# 川上ダム地質現地説明会

独立行政法人水資源機構川上ダム建設所

### 川上ダムの地質調査について提示された疑義

## ダムサイト上流右岸鞍部の疑義

右岸鞍部地質調査(H13年度)の弾性波探査断面

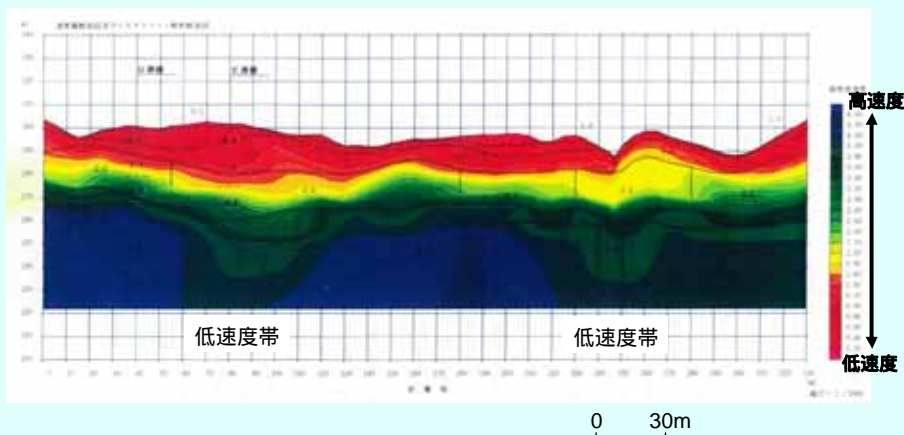
疑義提示者の主張  
 平成13年度の報告書に破碎幅15～20mの記述があり大断層が存在することを示している

弾性波探査は地中の性状を大まかに把握する調査  
 15～20mの破碎幅は低速度帯の分布に基づく推定

右岸鞍部低速度帯斜めボーリング調査(H19)位置図

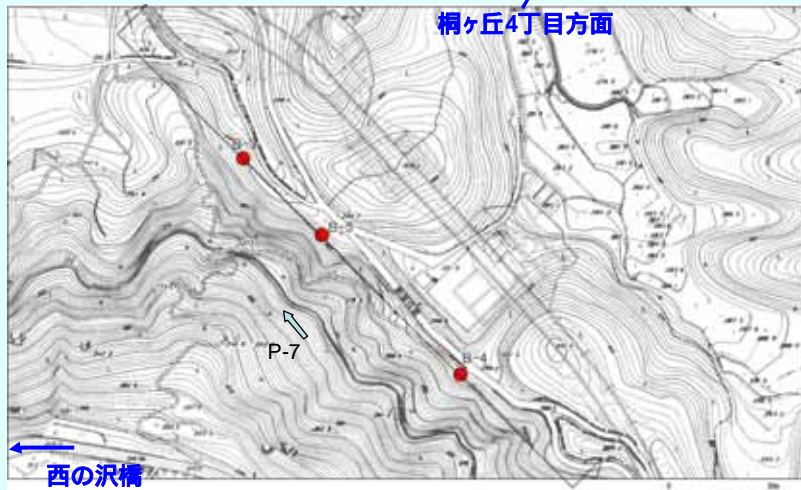
平成13年度の報告書に破砕幅15～20mの記述があり大断層が存在することを示している

平成13年度調査で断層が想定されたため、断層の具体的な位置と地質性状(地山の透水性等)を把握する目的で平成19年度ボーリング調査を実施した

右岸鞍部低速度帯斜めボーリング調査(H19)成果

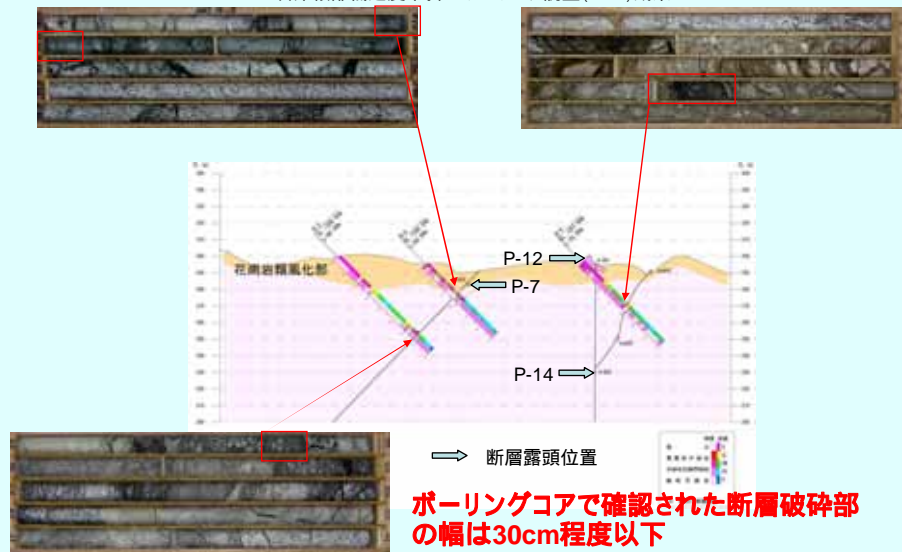
平成13年度の報告書に破砕幅15～20mの記述があり大断層が存在することを示している

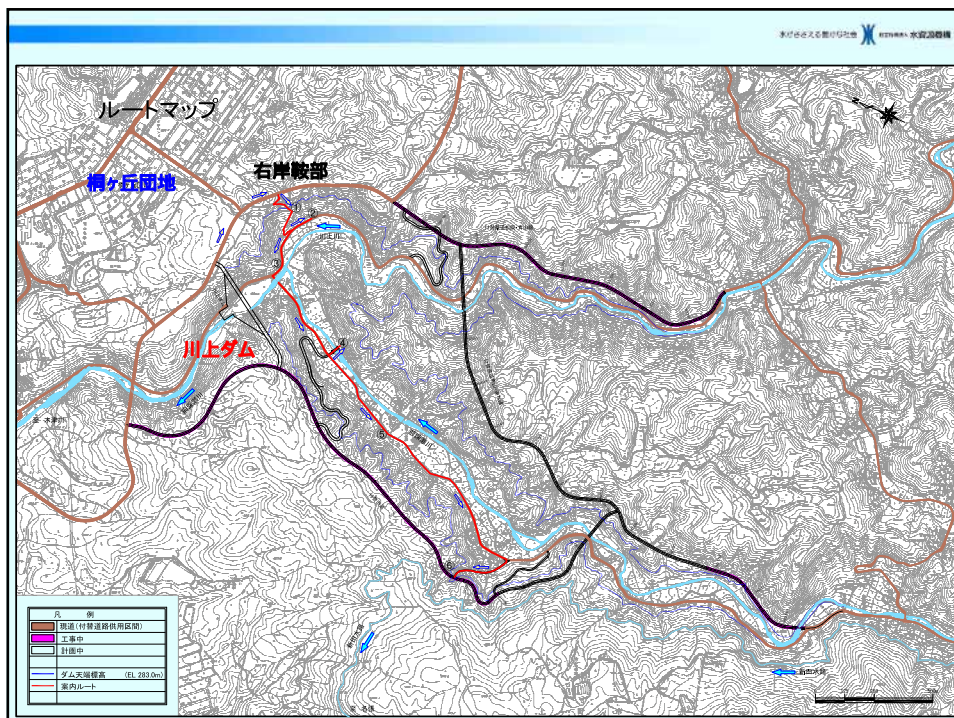
疑義提示者が現地で雁行型の裂罅(れっか)を確認した

いまから現地観察で確認します

平成19年度川上ダム地表踏査等業務の成果と昭和62年度川上ダム地質総合解析業務との比較

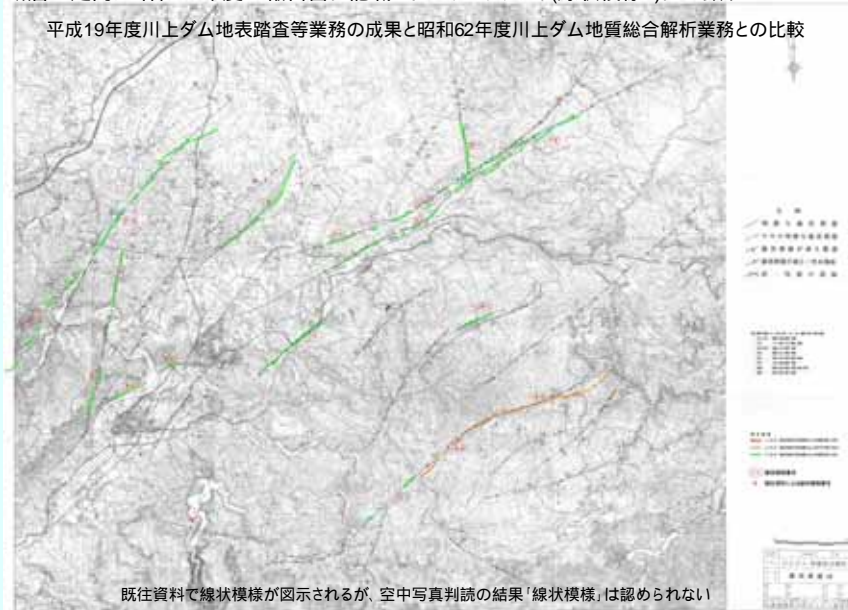
断層の走向は昭和62年度の報告書に記載されるリニアメント(線状模様4)に一致する

既往資料で線状模様が図示されるが、空中写真判読の結果「線状模様」は認められない
